国立研究開発法人日本原子力研究開発機構大洗研究所の  
特定廃棄物管理施設の変更に係る設計及び工事の計画の認可申請書  
の一部補正について

[ 廃棄物管理設備本体の管理施設の一部変更 ]  
(固体集積保管場 I 遮蔽スラブの遮蔽の追加)

変更認可申請書の本文を以下のとおり補正する。

{ 廃棄物管理設備本体の管理施設の一部変更  
(固体集積保管場 I 遮蔽スラブの遮蔽の追加) }

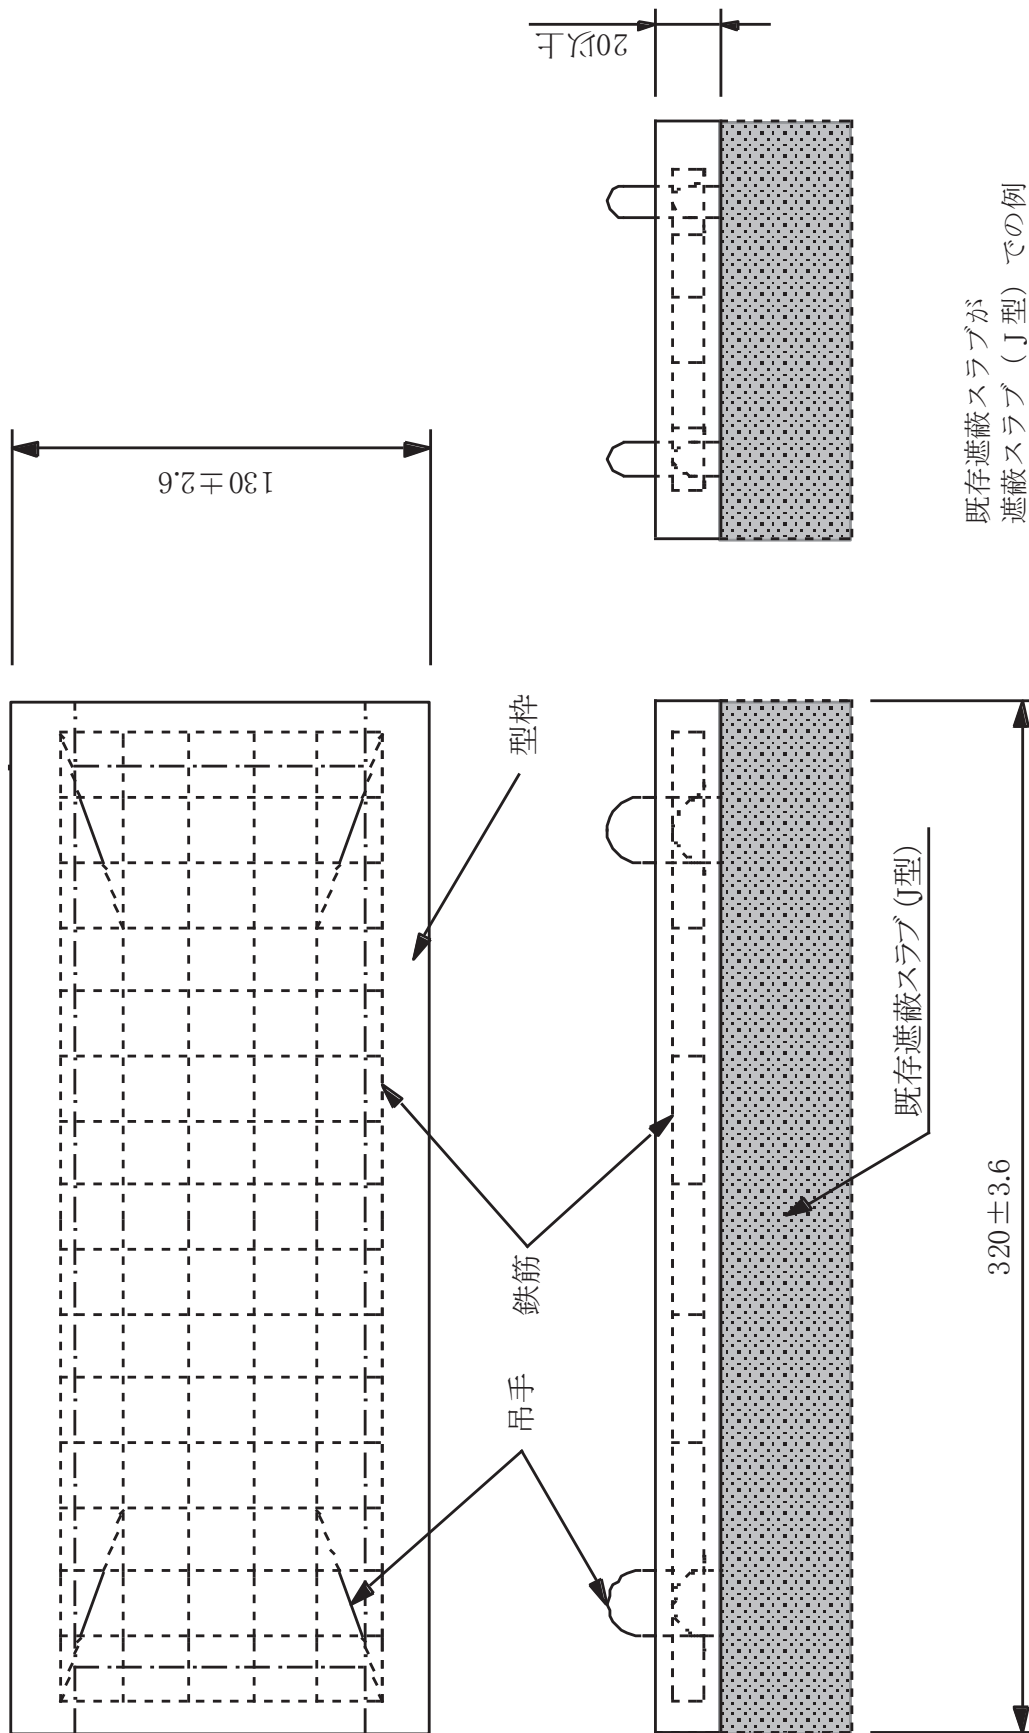
遮 蔽 ス ラ ブ	打 ち 増 し	型 式		—	鉄筋コンクリート製
		主要材料	型 枠	—	JIS G 3302 (溶融亜鉛めっき鋼板 及び鋼帯) に定めるSGCC
			鉄 筋	—	JIS G 3112 (鉄筋コンクリート 用棒鋼) に定めるSD295A
			コンクリート	—	普通コンクリート (設計基準強度21.0 N/mm <sup>2</sup> 以上) (密 度 2.1 g/cm <sup>3</sup> 以上)
		主要寸法	厚 さ	cm	20以上 (型枠を含む。)
		数 量		—	一式 *

\* : 遮蔽を追加する定置済み遮蔽スラブ416個について、打ち増しする数量

設計仕様の打ち増しとは、遮蔽スラブの厚さが60cm以上となるよう、厚さ40cmの定置済みの遮蔽スラブ(既存遮蔽スラブ)の上面に枠を設置し、そこに厚さ20cm以上となるようコンクリートを打設するものである。打ち増しの構造を図4に示す。

図1 遮蔽スラブの隙間のモデル化

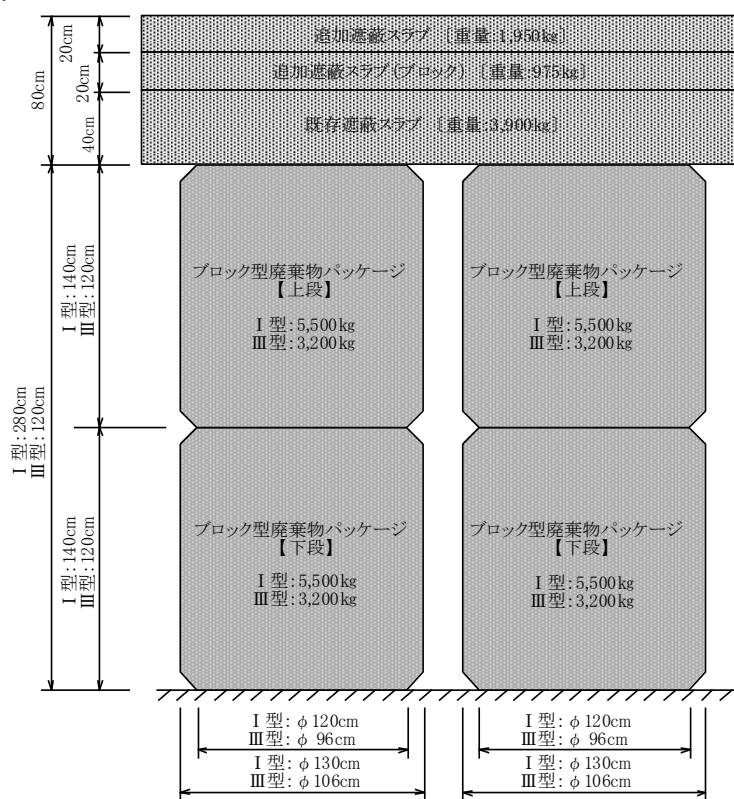
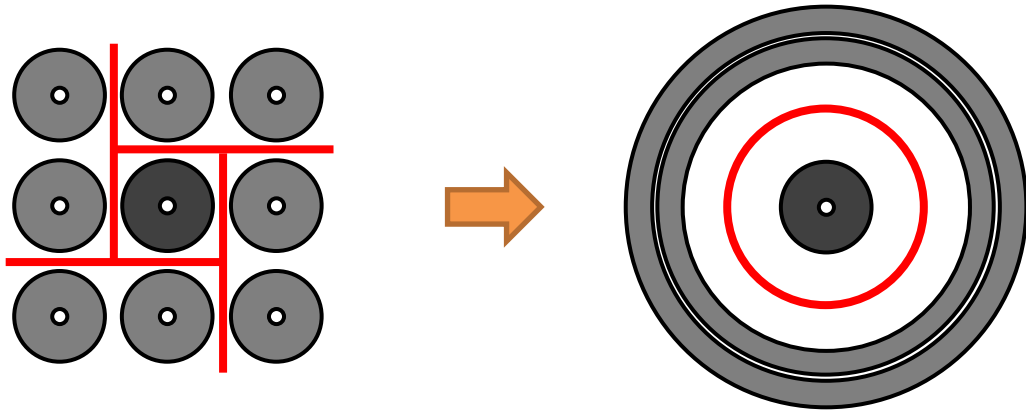
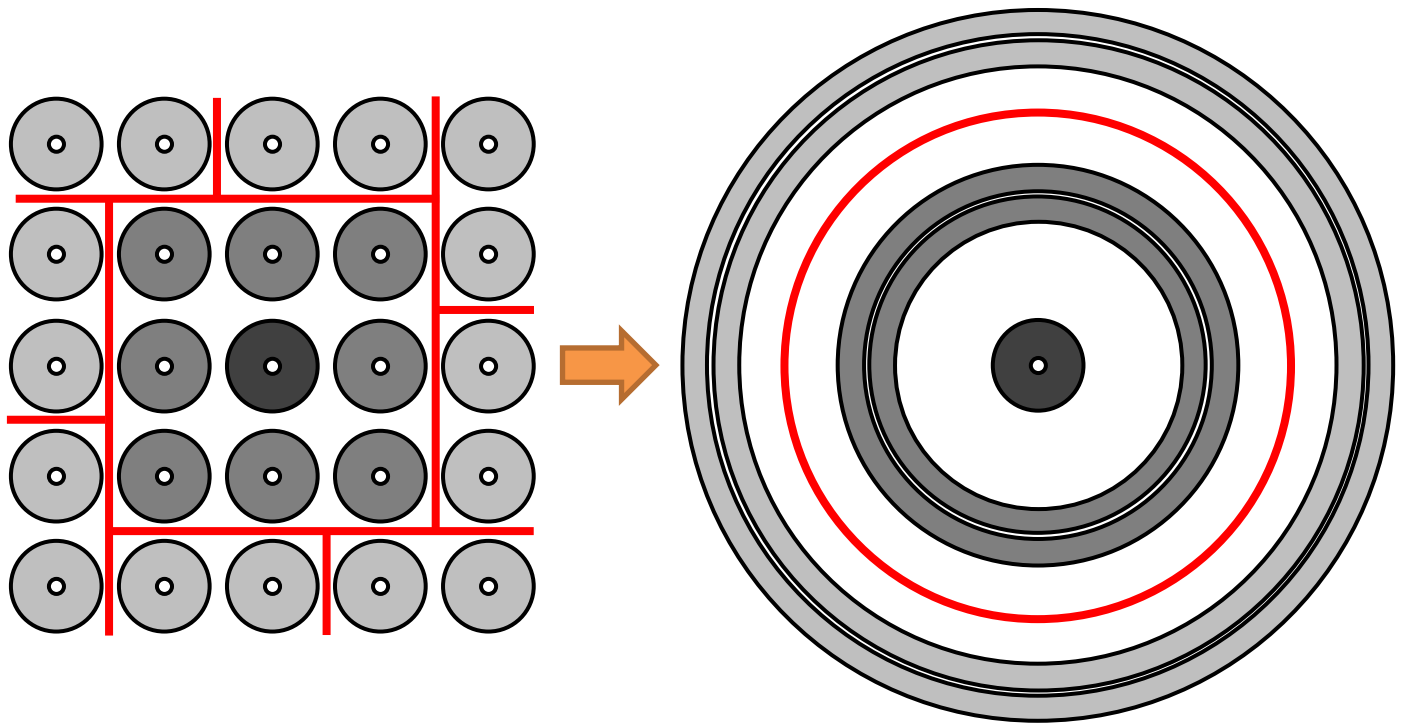
事業変更許可及び現在の設工認申請でのモデルを基に、遮蔽スラブの隙間を追加するモデルとした。

ブロック型廃棄物パッケージへの遮蔽スラブの設置状況は、令和2年11月11日の面談資料（資料-1 別紙 計算モデル図）に示すとおりであり、ブロック型廃棄物パッケージ上下2個で1箇所（位置）について2箇所遮蔽スラブ1枚を設置している。

この設置状況について、まず上から見てリング状にし易いよう近似する。具体的には、中心の対象廃棄物を除き、周りの廃棄物は2箇所遮蔽スラブ1枚とし、放射状のモデルとする。中心の対象廃棄物は、単独で遮蔽スラブ1枚を配置するモデルとする。この場合、対象廃棄物周りの遮蔽スラブの隙間1辺を隙間1箇所とすると、対象廃棄物周りの隙間は4箇所となり、実際よりも1箇所多いモデルとなる（図1参照）。

図2 遮蔽スラブの隙間が2cmの場合の各々のリングの内径と外径の算出結果

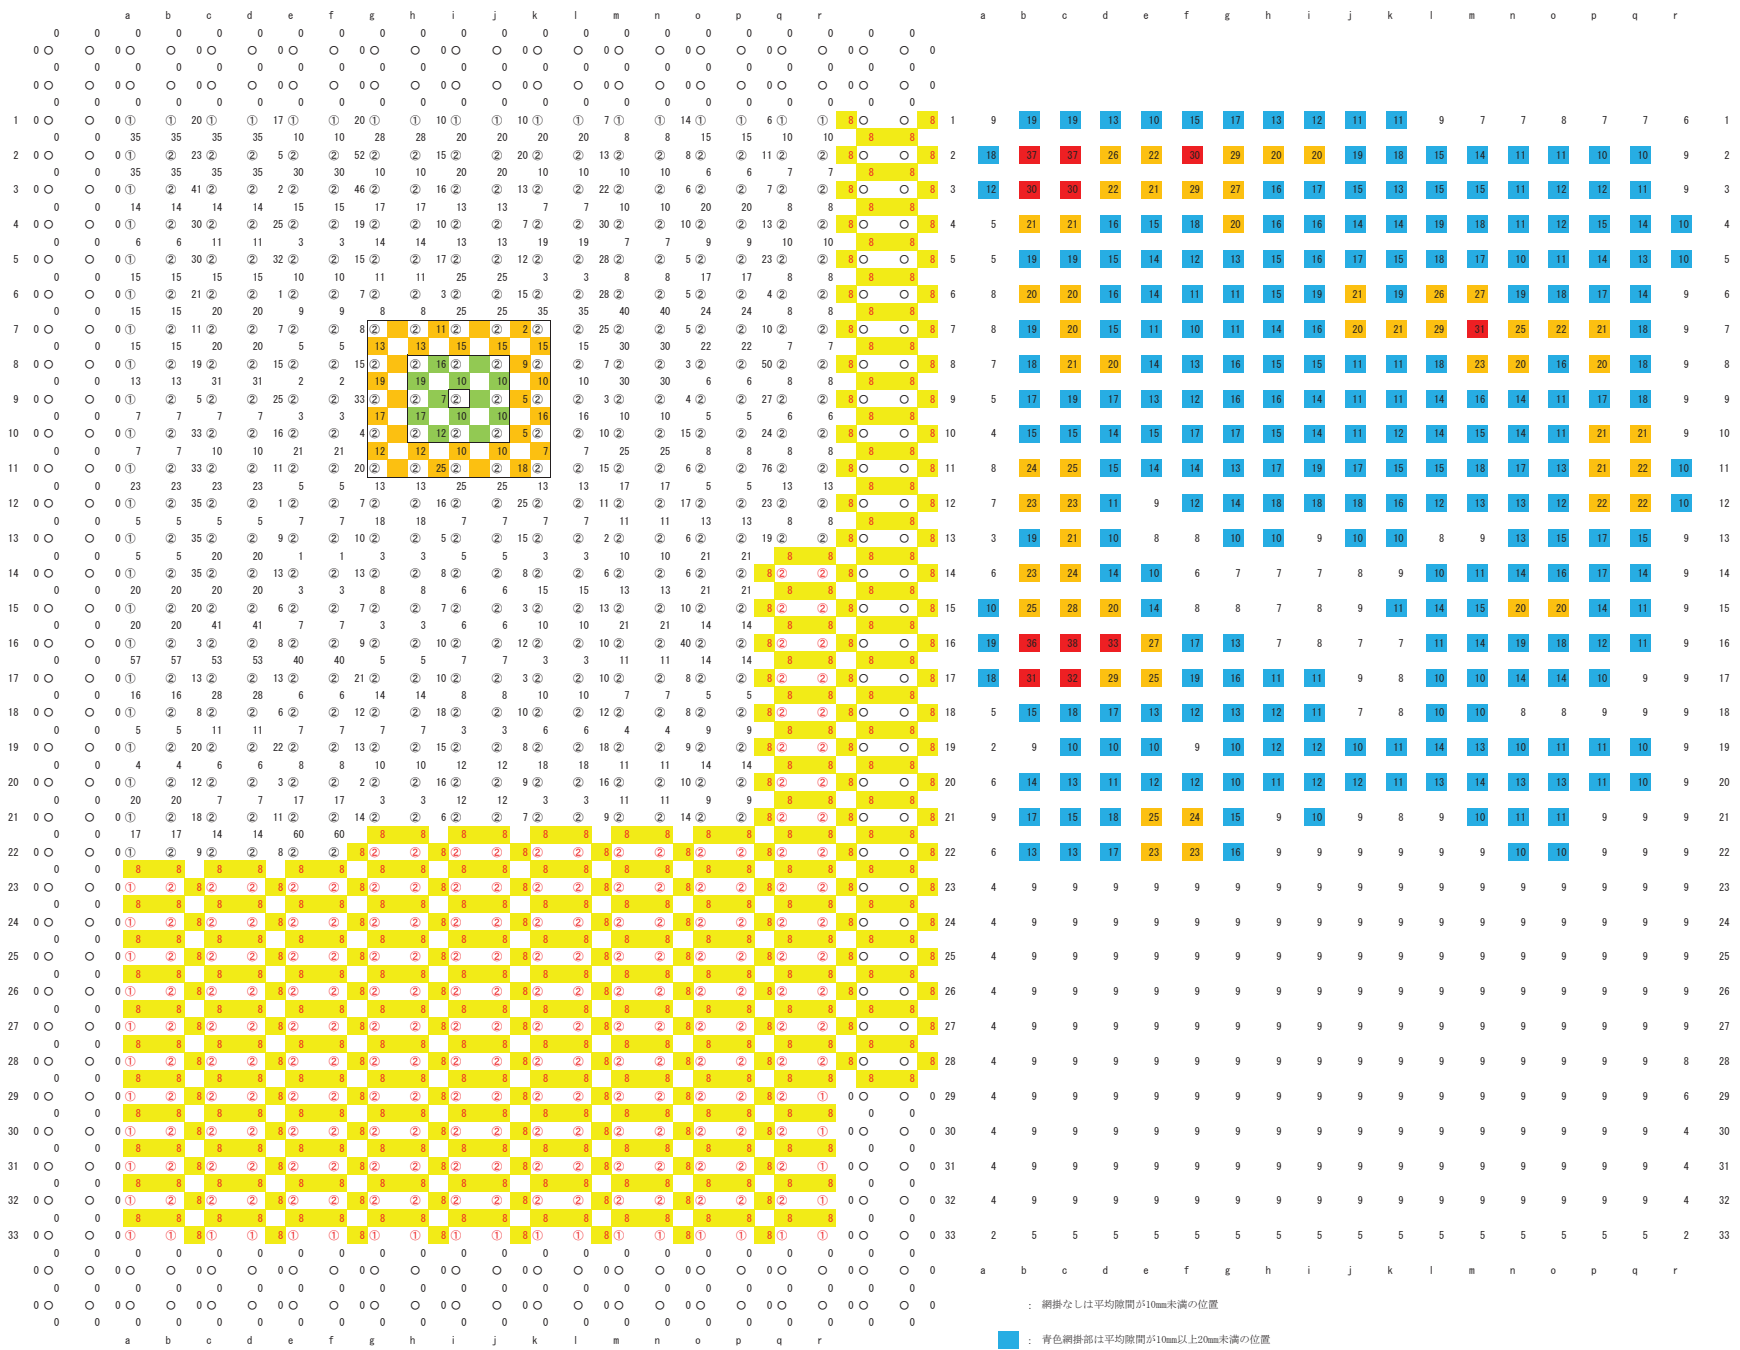
遮蔽スラブの隙間が2cmの場合を例に、各々のリングの内径と外径の算出結果を図2に示す。
